III/01011 Zápy, most ev.č. 01011-1 přes dálnici D10 před obcí Zápy

SO 101 Pozemní komunikace III/01011

Změnový list

Popis a zdůvodnění Změny: Vozovka na předpolí směr Zápy

Situace pozemní komunikace
M 1:150

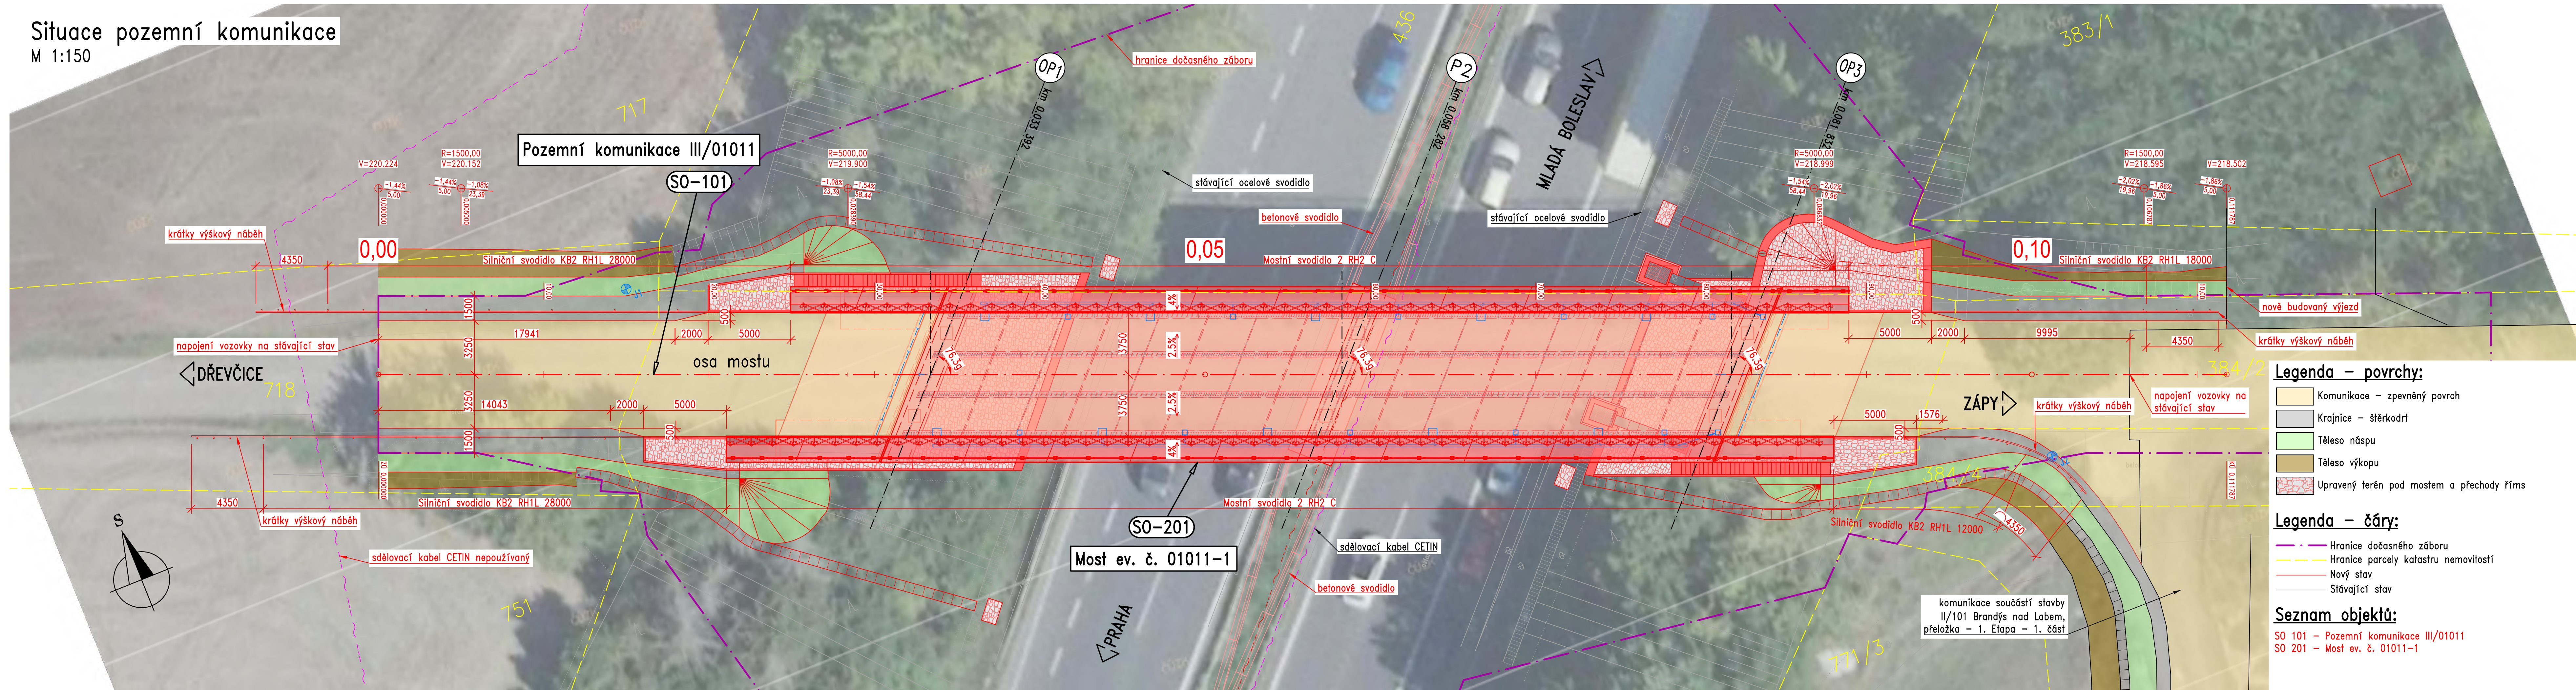
Změna spočítá v upřesnění výměry vozovkových vrstev na předpolí směr Zápy.

Změny jsou vyvolány upřesnění napojení komunikace III/01011 v kolizi mezi stavbami "III/01011 Zápy, most ev. č. 01011-1 přes dálnici D10 před obcí Zápy" se stavbou "obchvatu Zápy". Dokončení stavby obchvatu proběhlo během realizace této stavby, nově provedená hrana vozovky ze stavby obchvatu byla zohledněna v revizi výkresů RDS pro SO 101 – Pozemní komunikace III/01011 (Příloha č.11 Výkres 002 Situace pozemní komunikace) a ve Změnovém rozpočtu od projektanta RDS (Příloha č.12 Rozdílový soupis prací projektant). Poloha hrany vozovky obchvatu je doložena na fotografiích (Příloha č.13 Fotodokumentace)
